改善箇所説明図

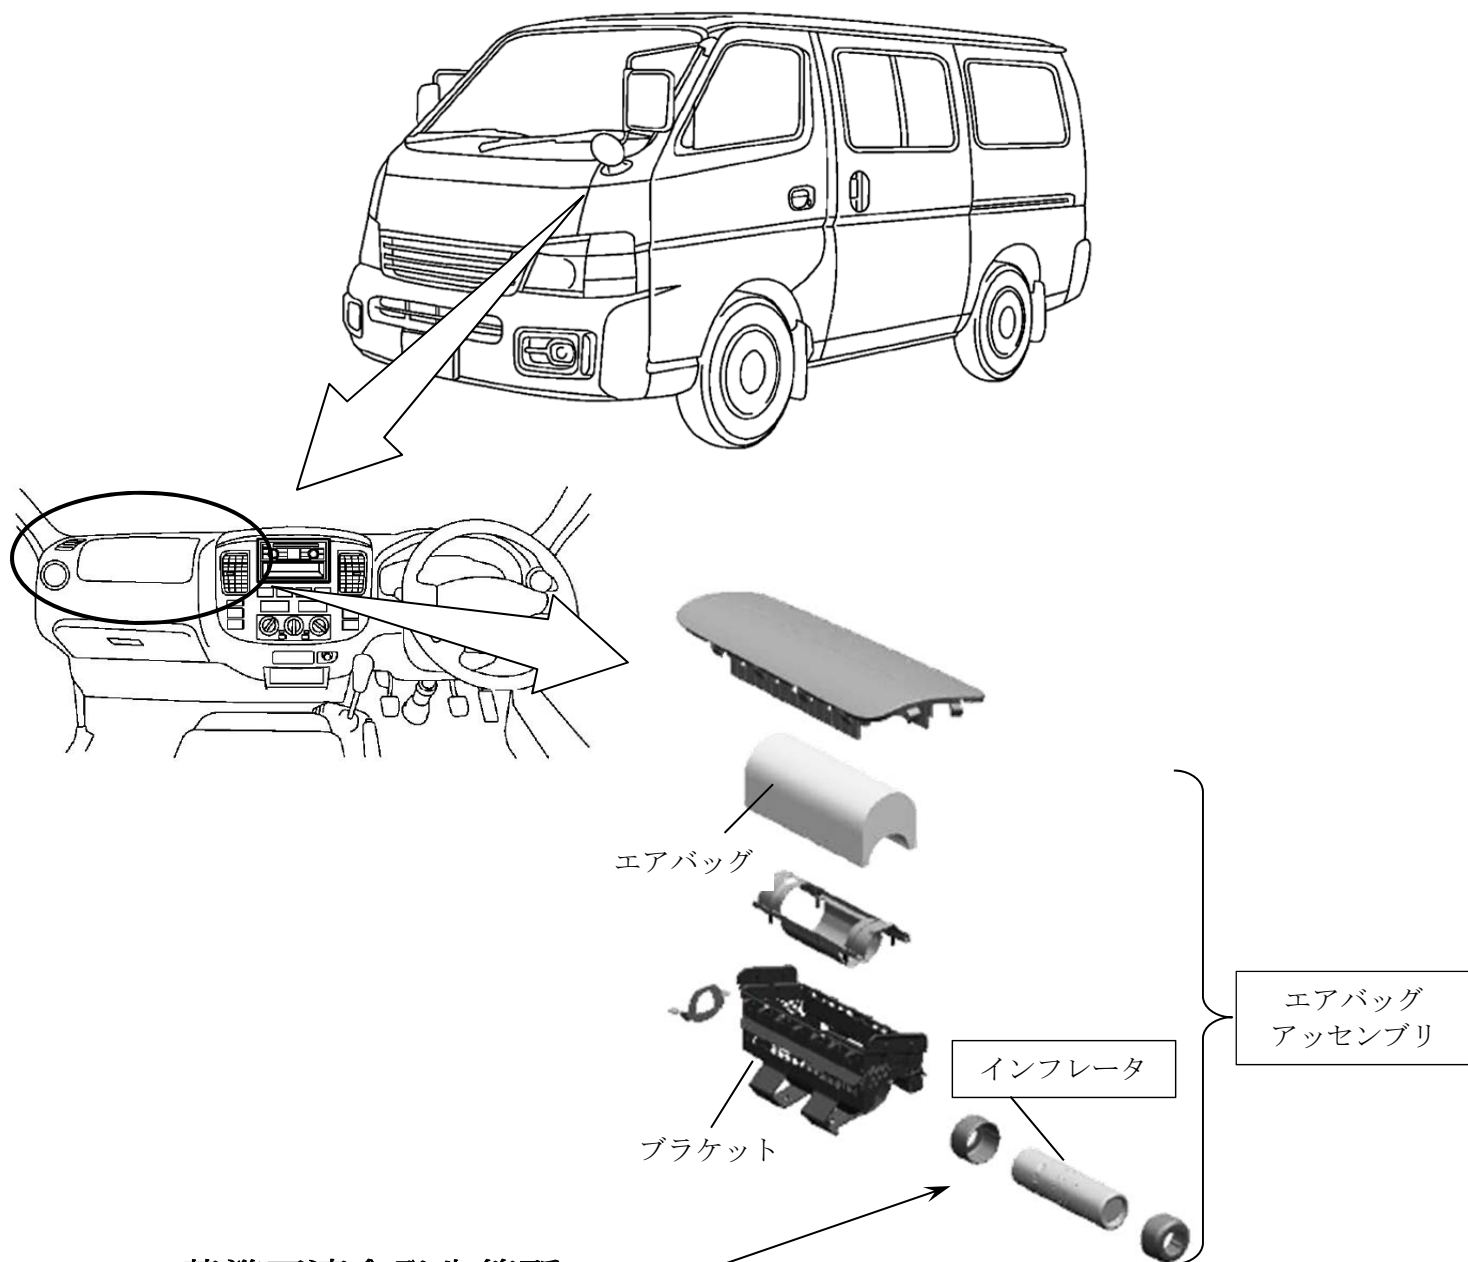
基準不適合発生箇所

助手席側のエアバッグのインフレーター（膨張装置）において、ガス発生剤の吸湿防止が不適切なため、温度および湿度変化の繰り返しによりガス発生剤が劣化することがある。そのため、エアバッグ展開時にインフレーター容器が破損するおそれがある。

改善の内容

全車両、助手席エアバッグインフレーターまたは助手席エアバッグアッセンブリを対策品と交換する。

識別：銀色のシールをモデルナンバープレートの右横に貼り付ける。
